De: Jean Feret [jean.feret@laposte.net]
Envoyé: lundi 13 mars 2017 12:22
À: Enquete publique plu
Cc: Jean Feret
Objet: Projet de révision du PLU de Mennecy: observation n°1 de Jean FERET

Révision du PLU de Mennecey

ENVELOPPES À FORTE PROBABILITÉ DE PRÉSENCE DE ZONES HUMIDES

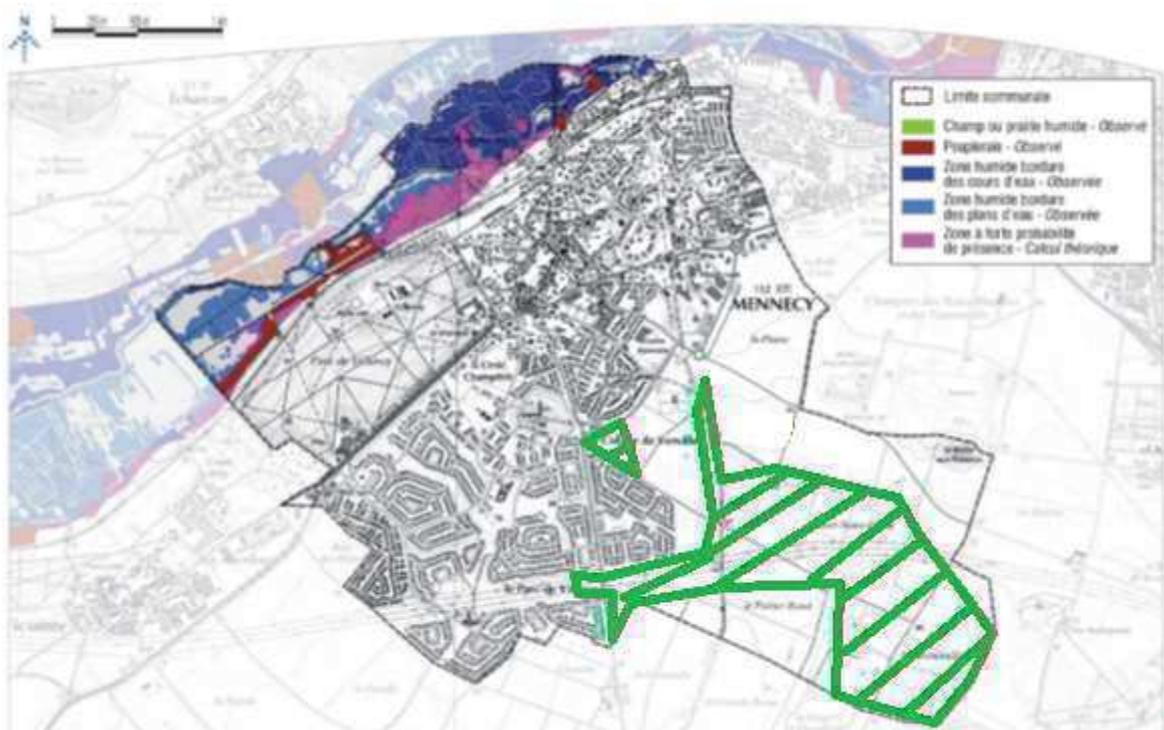
Extrait du rapport de présentation : La zone verte est mal placée. Les mouillères principales sont sous la ligne haute tension (voir photos en annexe)

Localisation réel de l'enveloppe.

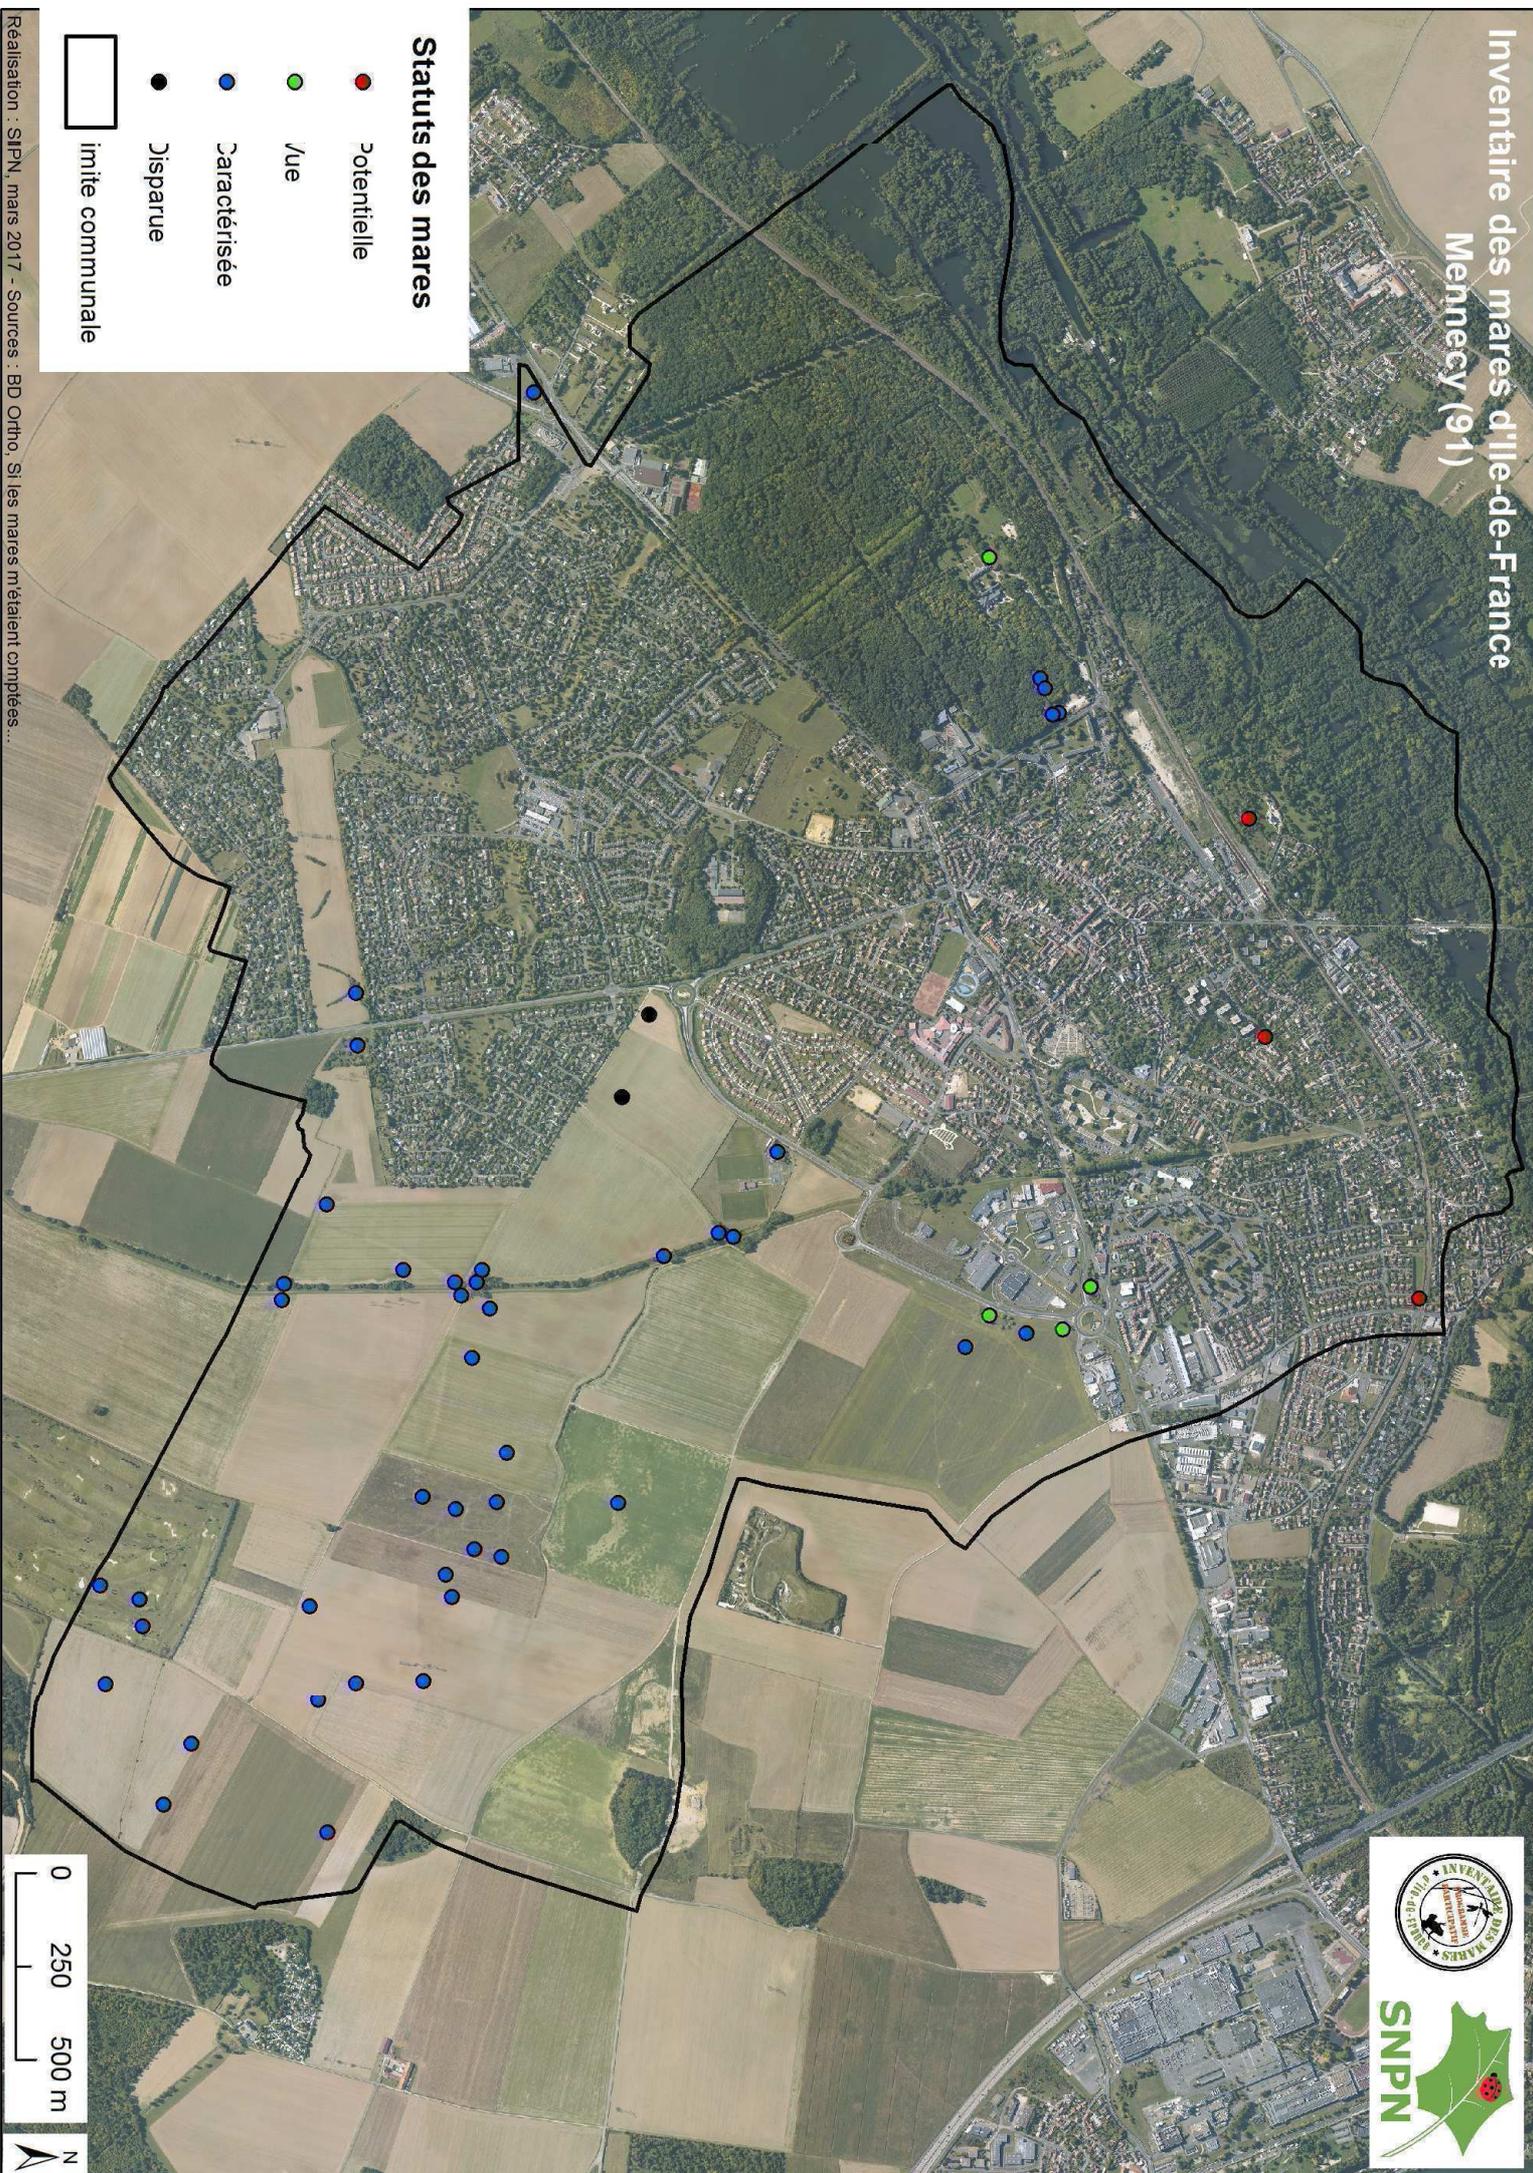
Vous trouverez en pièce jointe de ce mail une carte des mares inventoriées sur la commune de Mennecy. La plupart des mares caractérisées sont des **mouillères agricoles**. La Société nationale de protection de la nature (SNPN) tient à souligner **l'importance de préserver** ces milieux si particuliers. Les mouillères agricoles sont situées au cœur des cultures, elles se caractérisent par l'absence de végétation sur les berges. Ce sont des milieux qui accueillent des **espèces rares et protégées** dépendantes des alternances d'inondations et d'assèchements comme l'Etoile d'eau, une plante protégée à l'échelle nationale. Au vue de la réglementation et des connaissances acquises sur ces milieux sur le territoire communal de Mennecy, il nous semble primordial que ces éléments soient pris en compte dans le nouveau plan de zonage du PLU. **Ces milieux doivent être inclus dans un zonage qui leur assure une protection.**
